Mission régionale d'autorité environnementale
CENTRE - VAL DE LOIRE

**Avis délibéré sur la
demande d'Autorisation Environnementale
pour le projet de parc éolien
les Beaux Piliers sur la commune de
Luçay-le-Libre (36)**

N°MRAe CVL-2025-
6648/A P

Plan de masse du projet

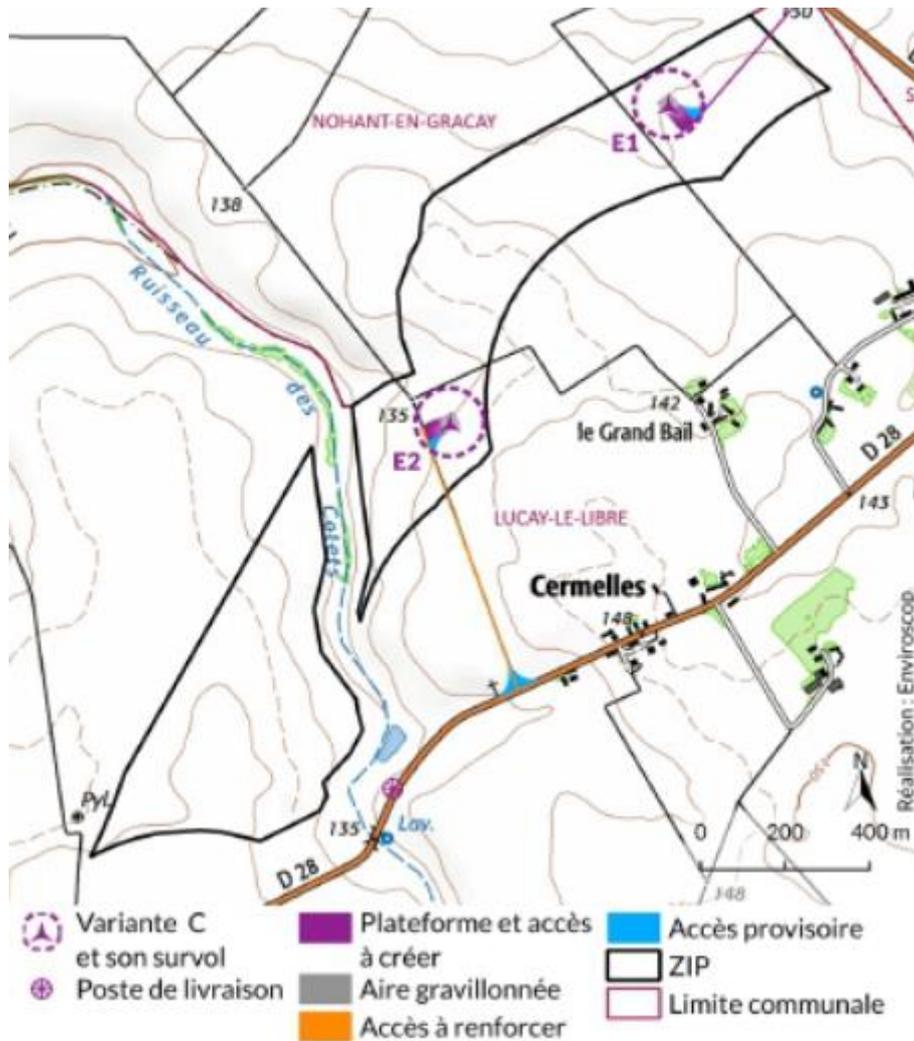
Plusieurs scénarios d'implantation ont été envisagés en vue de rechercher le moindre impact environnemental. L'analyse des différentes variantes propose trois configurations comportant selon les cas 3 ou 2 éoliennes en les comparant sur la base de critères techniques, acoustiques, paysagers, humains et environnementaux.

La variante C est présentée comme ayant la meilleure appréciation globale. Cette variante comporte 2 éoliennes dont la garde basse est de 30 m.

Le dossier ne présente pas de démarche de recherche de localisation de substitution.

Hypothèses de tracés de raccordement externe

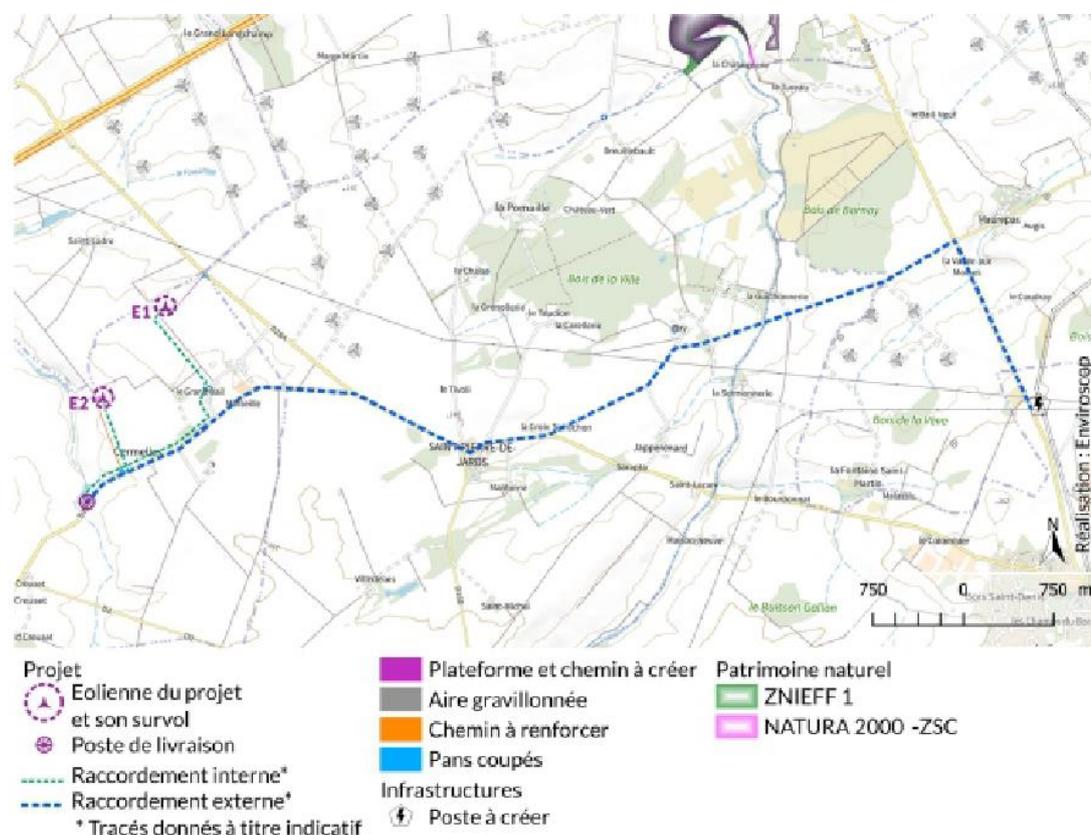
Le pétitionnaire présente, de manière proportionnée, les impacts liés au raccordement électrique externe.

Le pétitionnaire indique, à juste titre, que c'est le gestionnaire de transport public d'électricité qui choisira la solution de raccordement suite à l'obtention de l'autorisation environnementale.

L'étude présente le cheminement prévisionnel du raccordement électrique du projet au poste source INDRE 1 (à créer) susceptible de recevoir l'énergie produite par le parc éolien. Le linéaire de câblage maximal envisagé est de l'ordre de 10 km (Poste d'Indre 1). Le raccordement externe prévoit notamment le franchissement du ruisseau de l'Herbon ainsi qu'un petit cours d'eau sans toponyme. Le raccordement devrait se faire sur les accotements existants du pont pour le passage de la voirie, sans passage en souille. Dans tous les cas, le tracé du raccordement privilégie le suivi des voies routières afin de limiter les impacts sur le milieu naturel. De plus, aucune zone d'enjeu biologique et écologique ne sera traversée.

Contexte éolien du projet

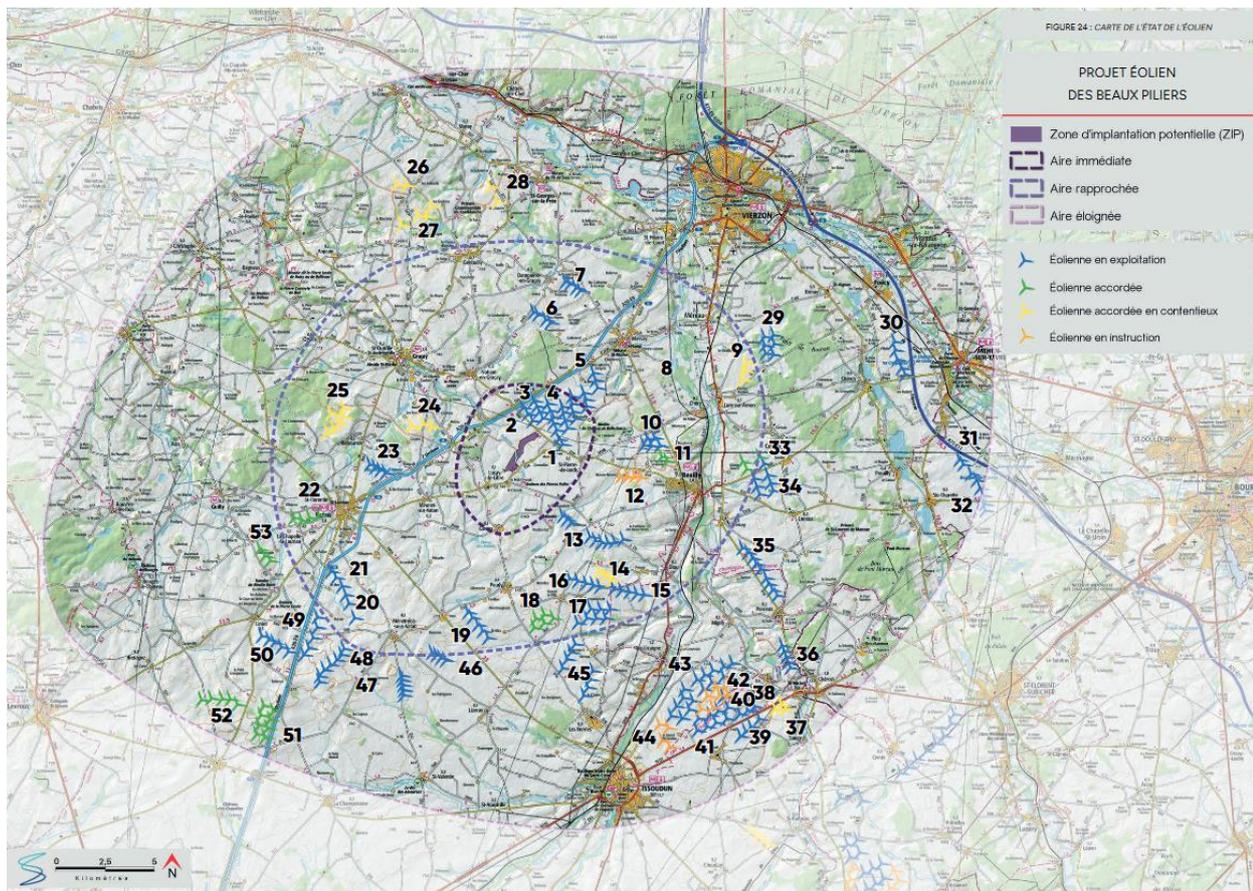
Le contexte éolien du projet prend en compte 54 des 56 parcs éoliens ou projets de parcs éoliens implantés dans les aires d'étude (il manque les deux parcs refusés et en contentieux évoqués précédemment).

Bien que le projet modifie peu les indices existants, **l'autorité environnementale relève que son implantation accentue la prégnance des éoliennes dans un paysage déjà saturé d'éolien et renforcera la surcharge visuelle en diminuant les percées.**
